VASTINE NAAPURIEN HUOMAUTUKSIIN

Toimenpidelupa 23-0018-T

Tunnus "ELISA / TuorilaE"

Karkkilan kaupunki
Rakennusvalvonta

Vapaastiseisova pylväsmasto h = 36m
z = +98.0 m (maanpinnan korkeus merenpinnasta, korkeusjärjestelmä N2000)

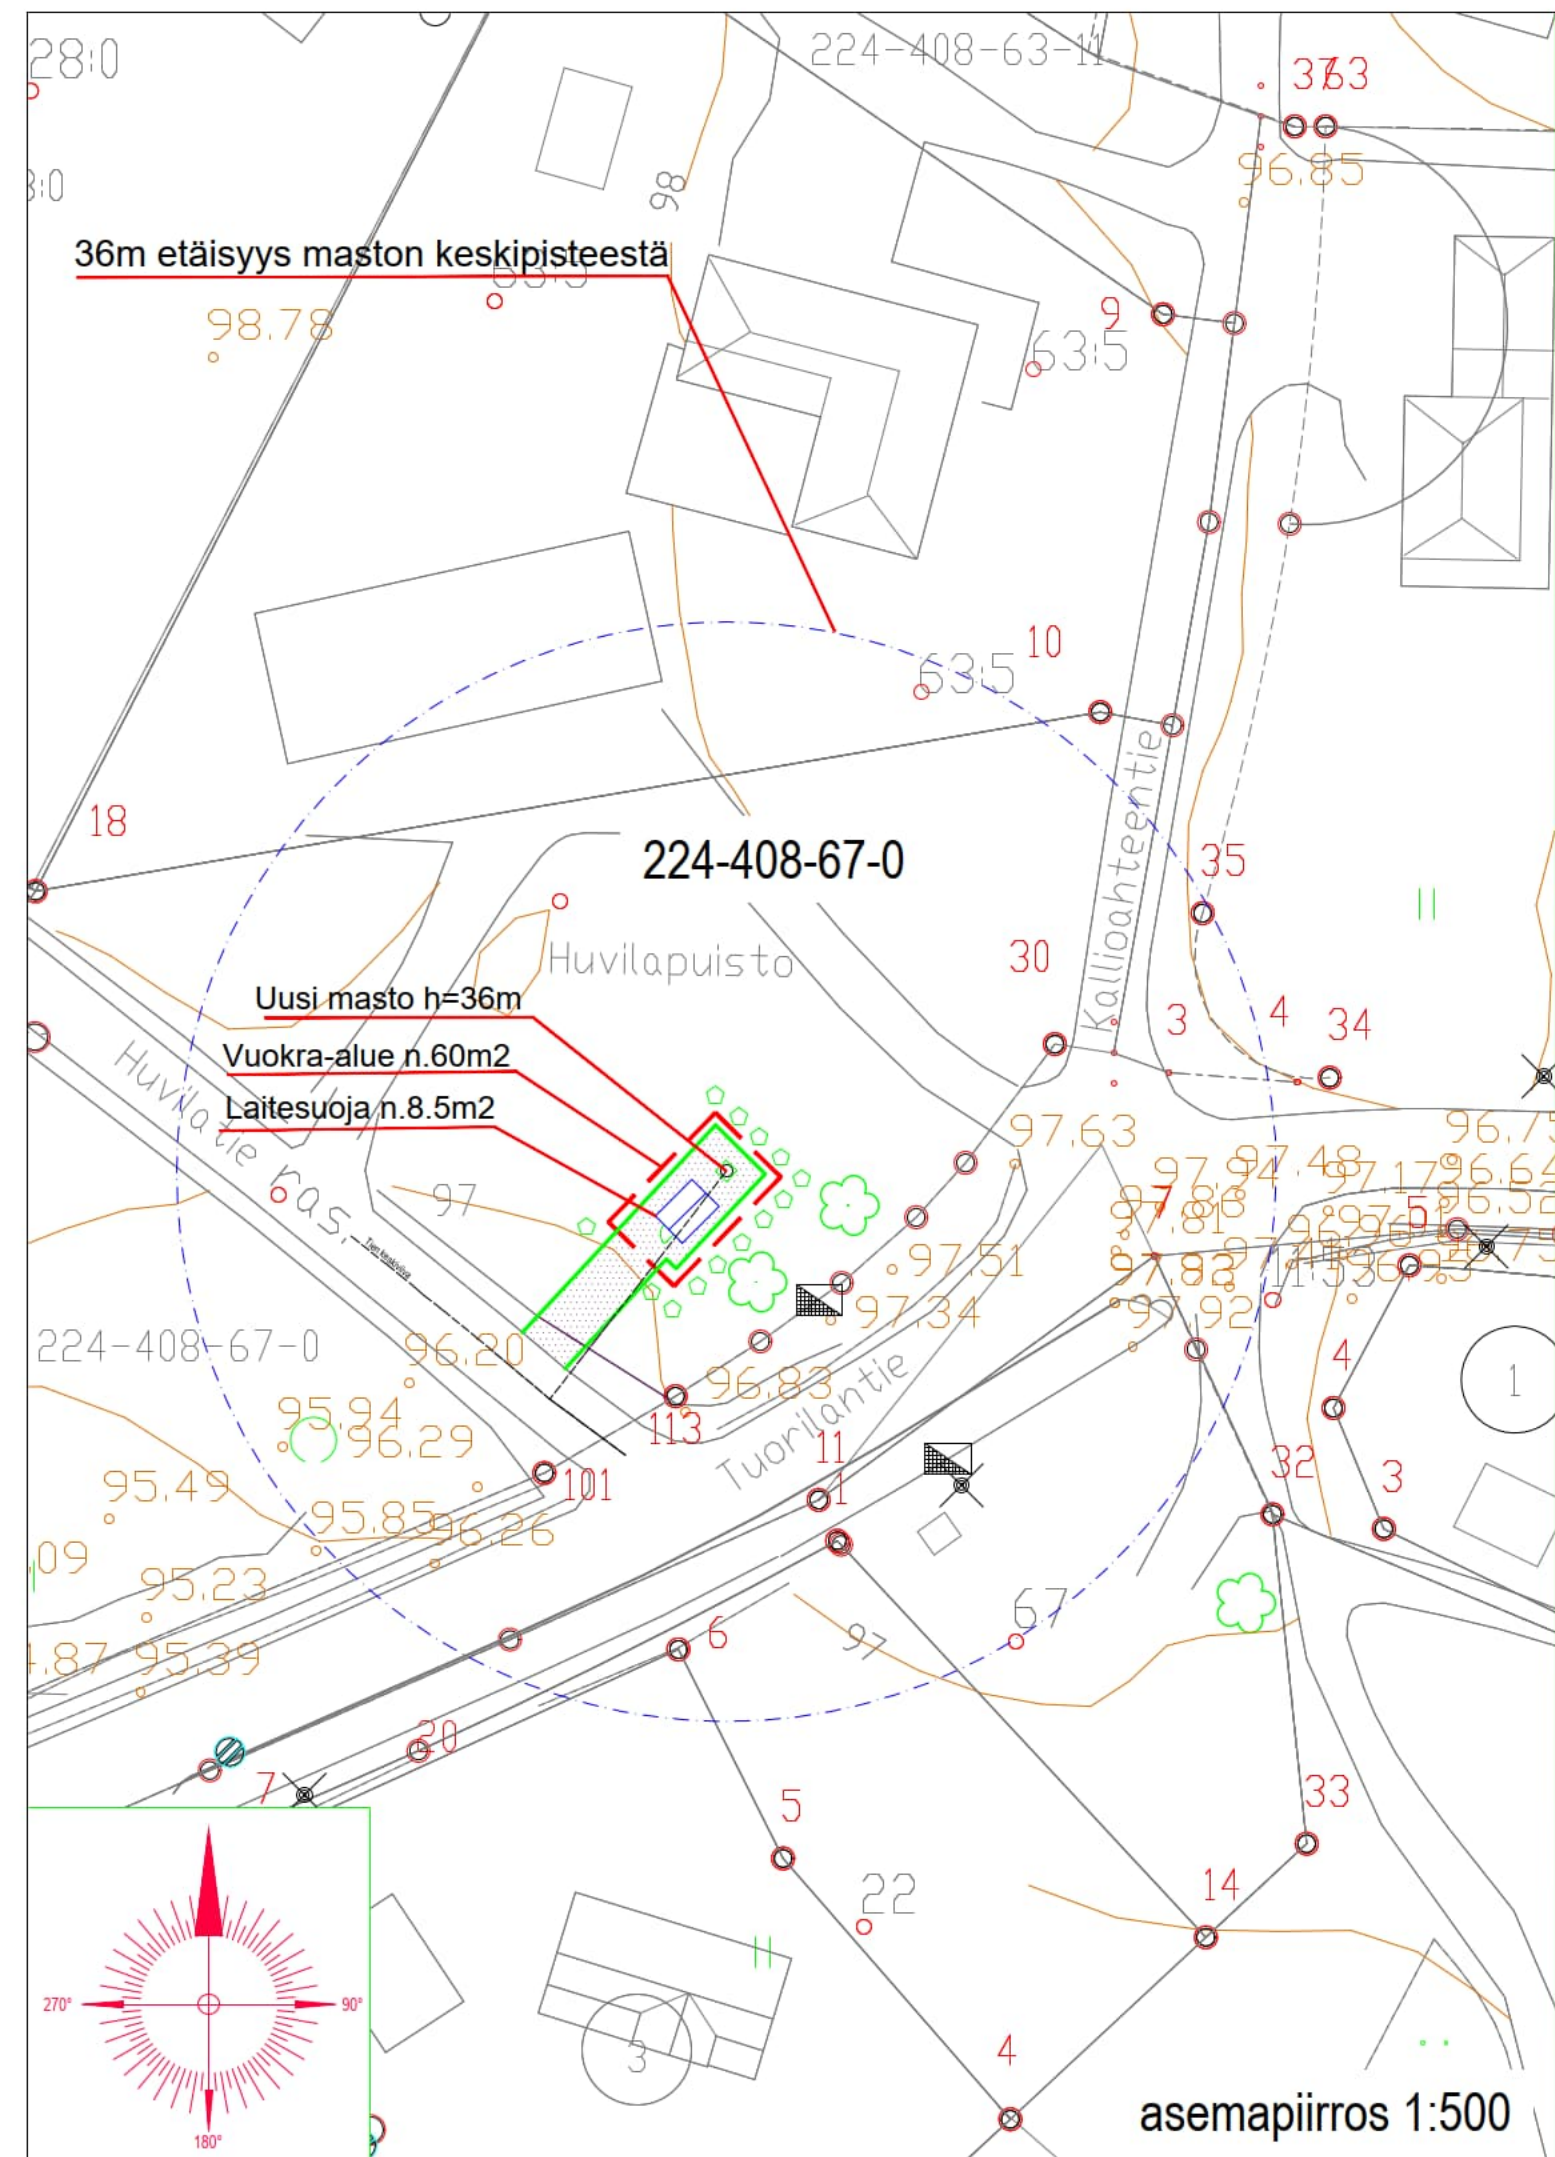
1. Vastine huomautukseen: Maston korkeus ja etäisyys lähimpään asuinrakennukseen

M1 muutos 13.3.2023/Tsa maston korkeus muuttunut, uusi korkeus h=36m

Hakijan on tehnyt kompromissin radioteknisen kuuluvuuden kanssa ja kiinnittänyt huomiota parhaalla mahdollisella tavalla maisemallisiin arvoihin. Tuorilan maston etäisyydet asutukseen ovat tyyppillisiä ja hanke ei poikkea vastaavista hakijan toteuttamista tukiasemakohteista."
